**AGÊNCIA DE REGULAÇÃO DE SERVIÇOS PÚBLICOS DO ESPÍRITO SANTO –
ARSP
DIRETORIA DE SANEAMENTO BÁSICO E INFRAESTRUTURA VIÁRIA - DS
GERÊNCIA DE SANEAMENTO BÁSICO – GSB**

PARECER TÉCNICO – PT/DS/GSB/Nº 002/2016

ASSUNTO: Acompanhamento do plano de ação apresentado pela CESAN em virtude da aplicação do TN/DT/GRS Nº014/2015 referente ao Sistema de Esgotamento Sanitário de Serra Sede e Jardim Carapina – Serra.

Figura 1 - Poço de sucção.

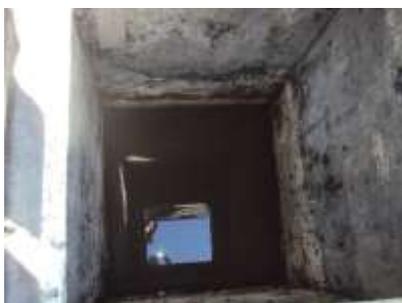
C5. Na EEEB Roncador (Serra Sede) o poço de sucção apresenta excesso de gordura e a caixa de chegada de efluentes apresenta excesso de areia.

Situação Atual: Concluído.
